Sag: **Skærbæk skole**

Emne: Dørskema s. 7

5711086#0 - 06 aftaler i dag med indiv. træ - Haster

5714744#0 - Loftet i mellembygning

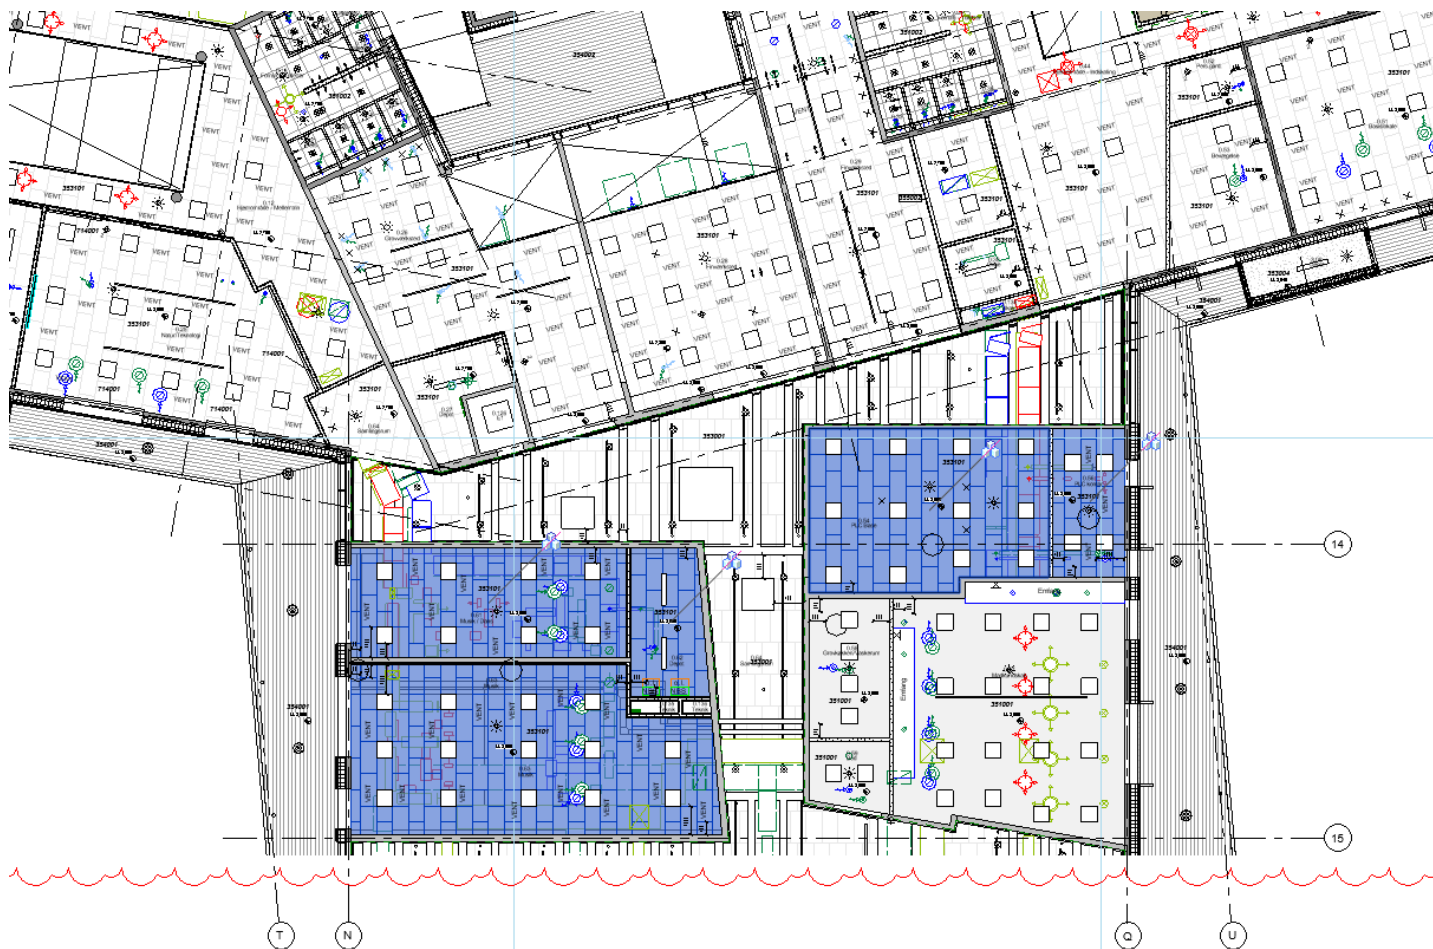
Jeg er gået i gang med at revidere loftplaner, da jeg har fået besked om at vi roterer alle loftplader(353101) 90 grader så det passer bedre iht. ventilationsrør. Skal loftpladerne i 0.61 + 0.62 + 0.63 + 0.54 + 0.56 også roteres?

Jeg synes det giver god mening at beholdes disse som de er, da det ikke er kommet nogen kommentarer på koalitioner med ventilation.

Helt enig. - Indtil videre er det kun nord- og syd bygningen, hvor de projekterede loftsinner konflikter med ventilation og elinstallationer.
